ÚZEMNÍ PLÁN MĚSTA BRNA

Textová část Odůvodnění

Kapitola 19 Vyhodnocení připomínek

Souhrn podání SP9 *(s osobními údaji)*

10/8. Ulice Vinohradská – varianta III.

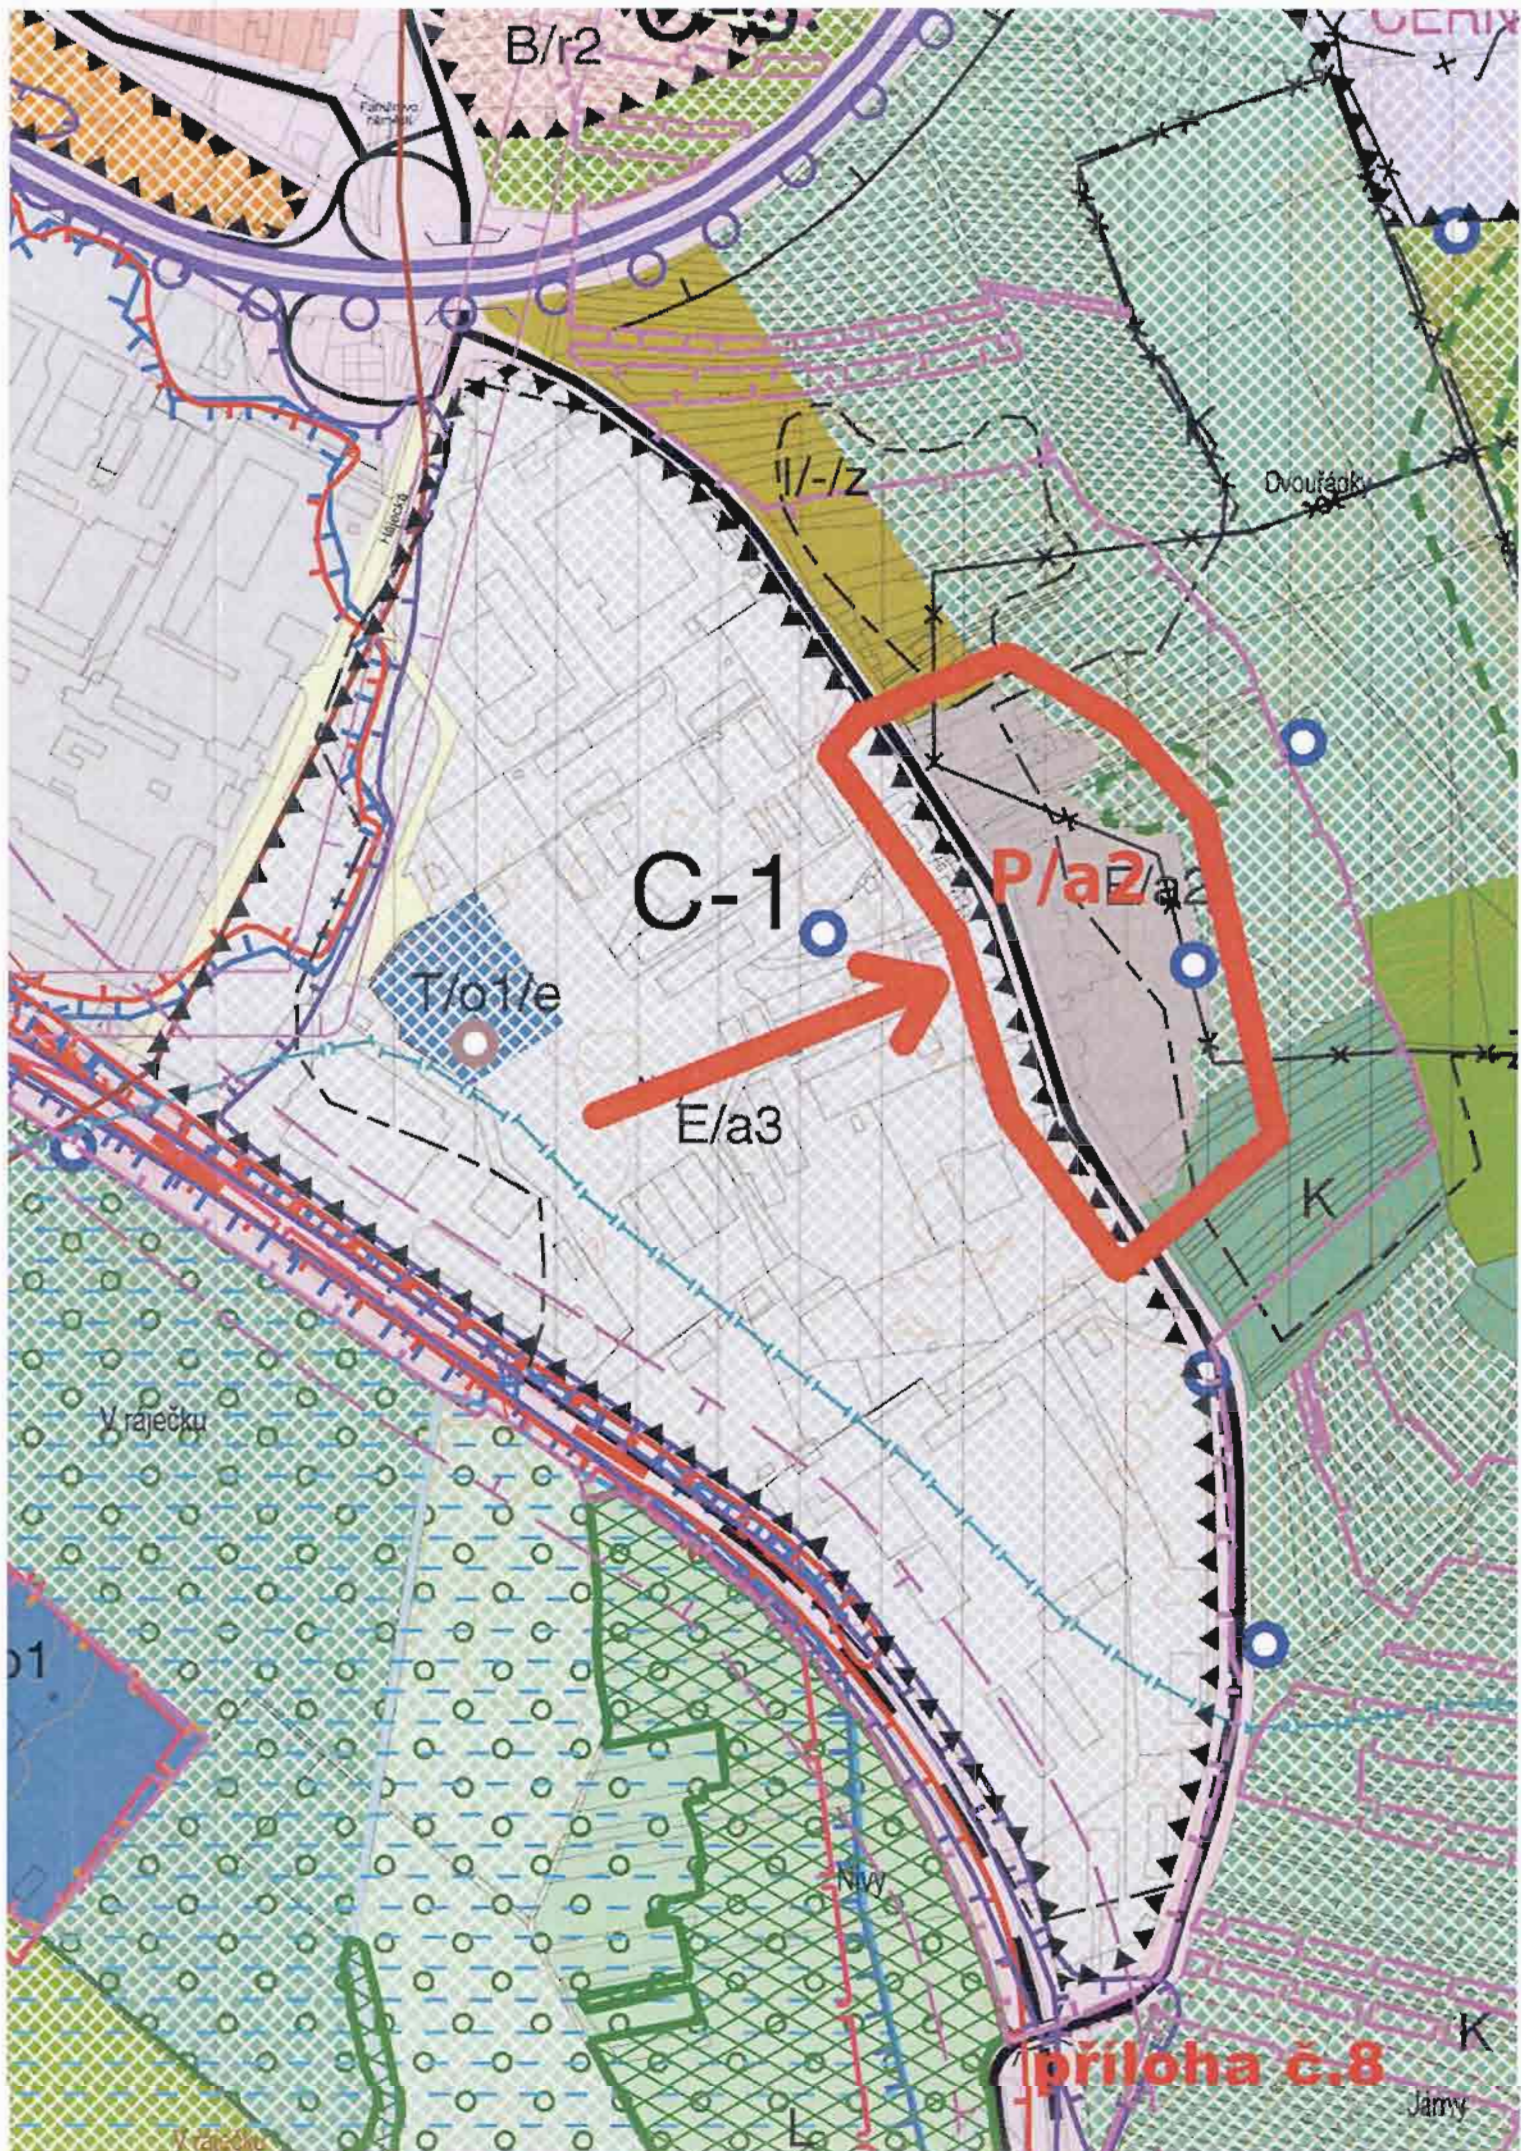
ZMČČ **požaduje** zpracovat při ul. Vinohradská dodržení varianty III. Plochy E/a2 nahradit plochou P/a2. Na uvedené ploše jsou areály výrobních firem. /10/8

10/9. Dvouřádky - zahrádky

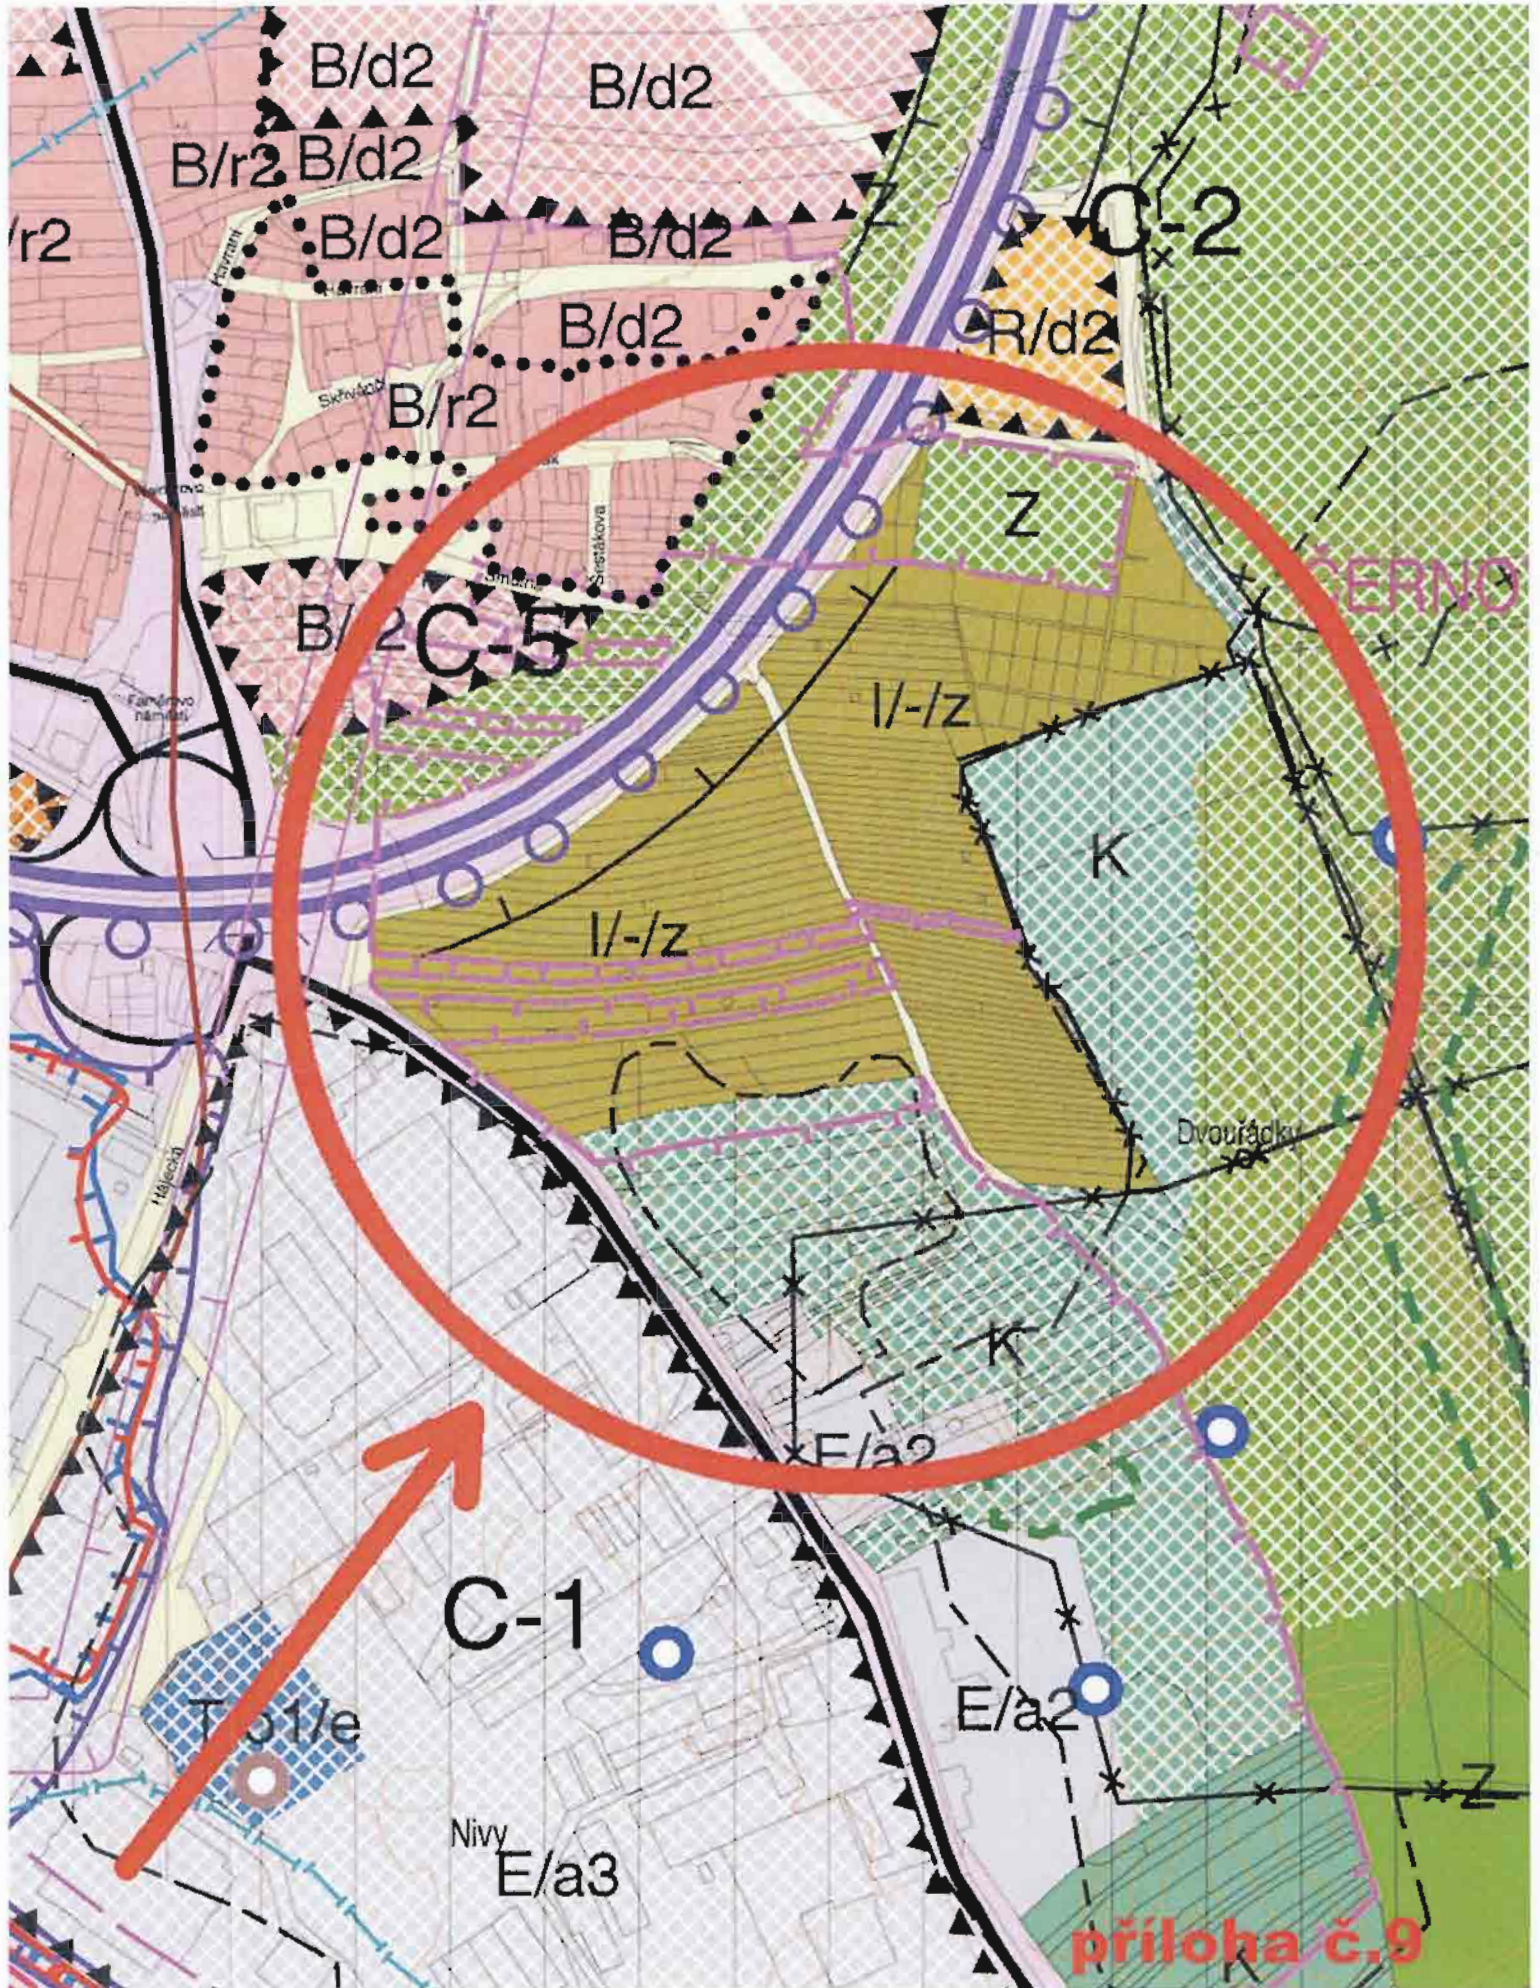
ZMČČ **požaduje** zapracovat - při ulici Černovické na „Dvouřádcích“ ponechat plochu zahrádek vyznačené ve variantě II I-/Z /10/9

10/10. Plocha před areálem Mosilany

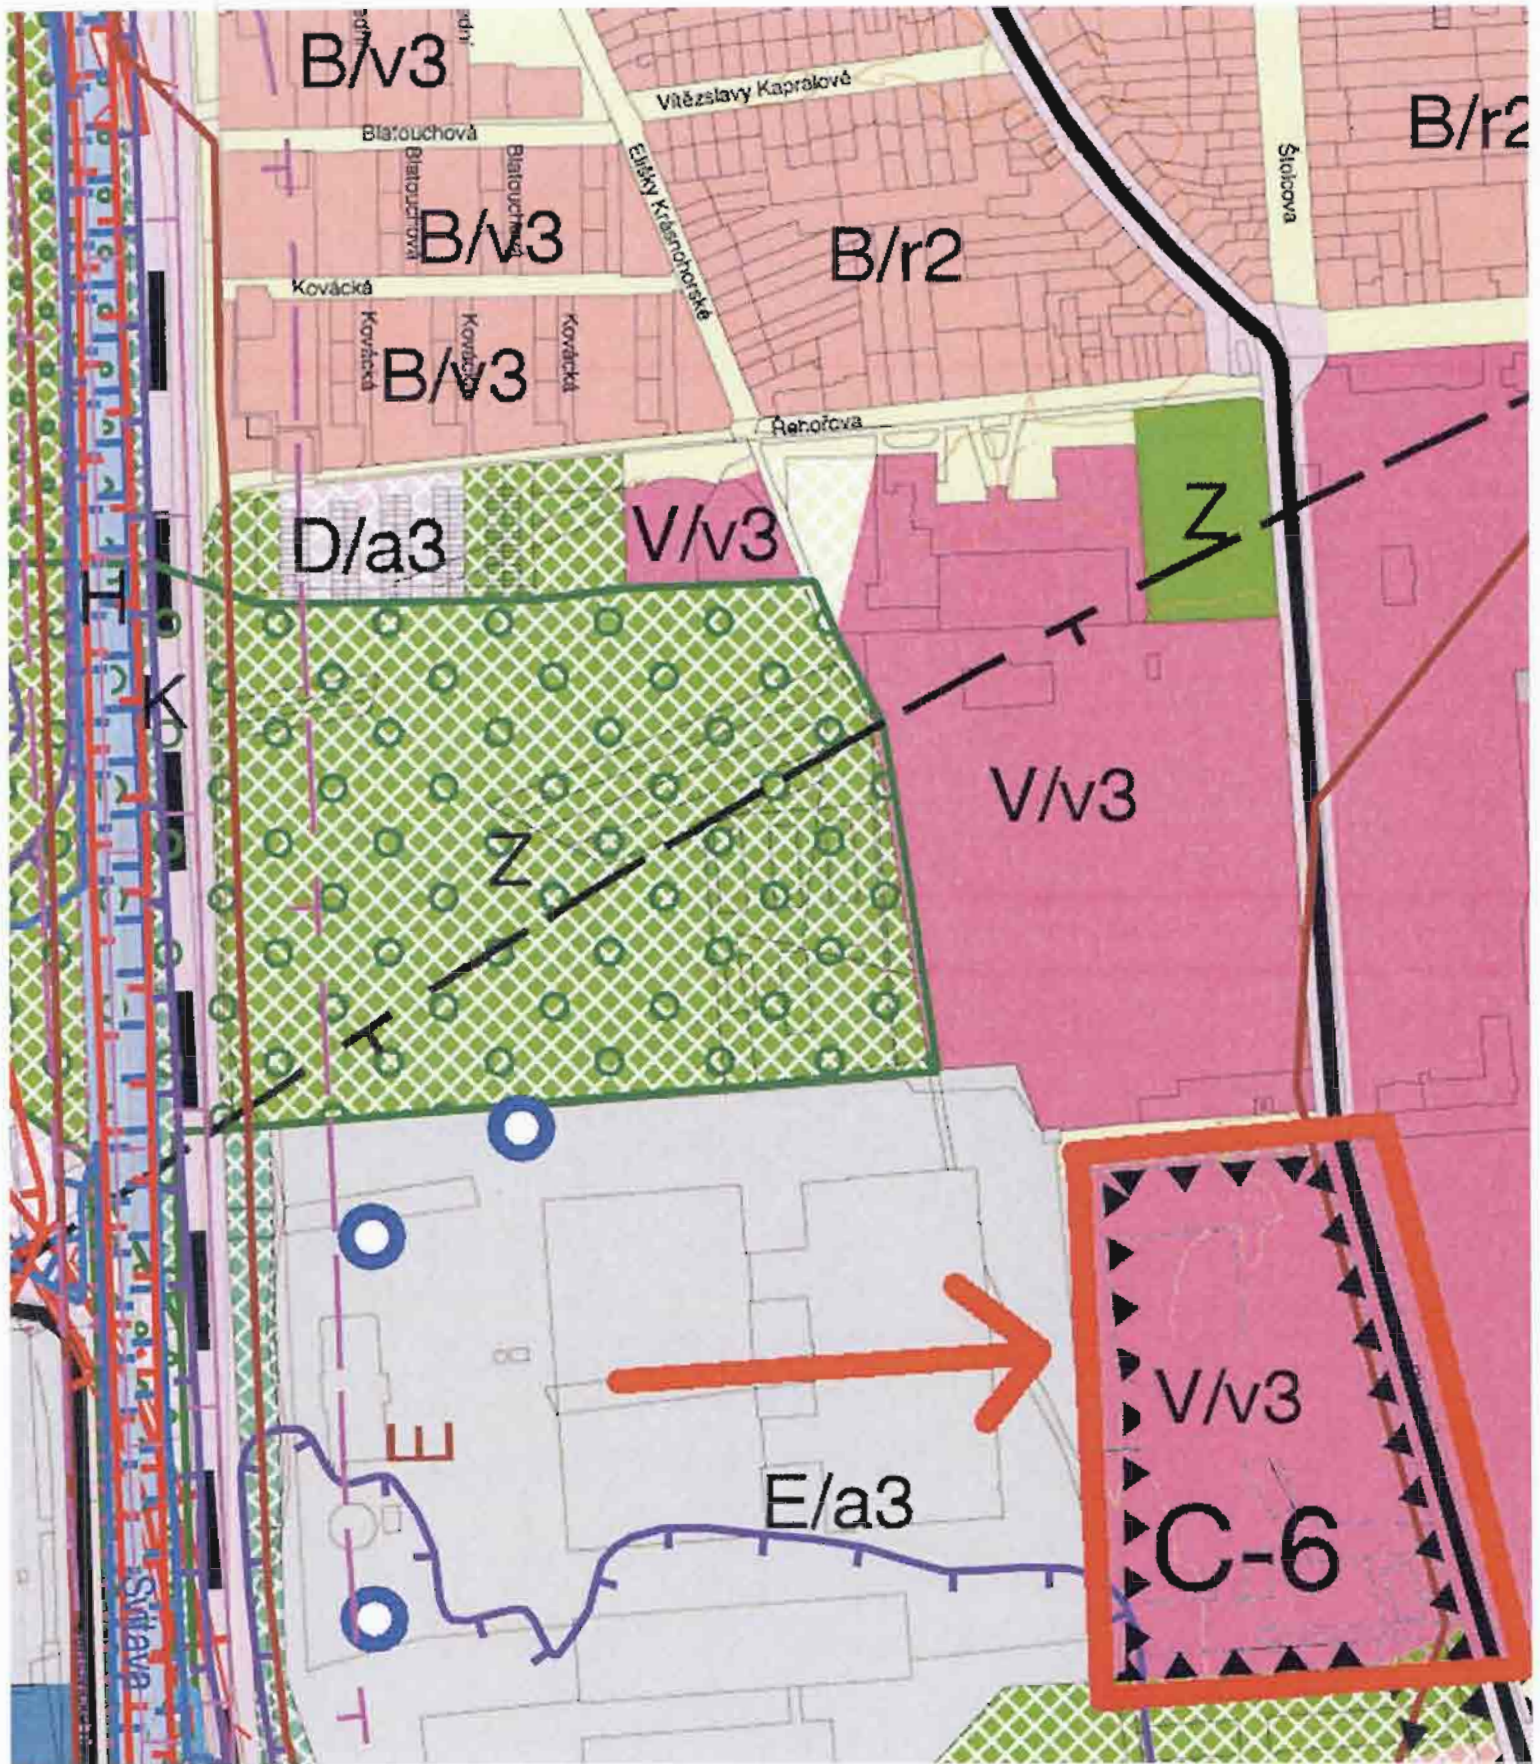
ZMČČ **požaduje** zpracovat - při ulici Charbulova před areálem Nové Mosilany změnit ve všech variantách navrhované podmínky využití územní plochy komerční vybavenosti W/v3 na plochu veřejné vybavenosti (V) V/v3 /10/10
